BRANDVEILIGHEID

INTERNAATSBEGOUWEN 'T LAND TERSCHELLING

Aan : Gemeente Terschelling
T.a.v. : De heer R.J. Pals
Referentie : 20180934 / 13720
Behandeld door : Mevrouw ing. G.D. Hutten / mevrouw ing. P.A. Olthof
Datum : 28 augustus 2018; gewijzigd 14 september 2018
Betreft : brandveiligheid internaatsgebouwen aan 't Land Terschelling

Beoordeling brandveiligheid Victoriagebouw /Eerstejaarsgebouw

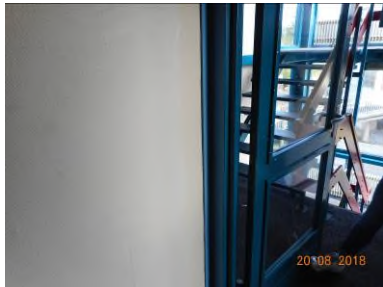
- F. De toegangsdeur van de stookruimte is niet brandwerend. De deur is niet voorzien van een bij brand opschuimende strip. Rondom het kozijn zijn naden, kieren en scheuren aanwezig.

Nr.	Gebreken	Advies:
F.	Brandcompartimentering toegangsdeur stookruimte De toegangsdeur inclusief kozijn constructie van de stookruimte is niet brandwerend uitgevoerd. Tussen de muur en het kozijn zijn kieren en gaten aanwezig. In de deur zijn geen bij brand opschuimende strippen aanwezig. De slotkasten moeten zijn voorzien van een opschuimende band. Dit is niet gecontroleerd.	Wij adviseren u het volgende: - De toegangsdeur vervangen door een 30 minuten brandwerende deur voorzien van bij brand opschuimende strippen. - Gaten en kieren tussen de muur en het kozijn brandwerend dichtmaken. - Slotkasten verwijderen en controleren of een opschuimende band aanwezig is.
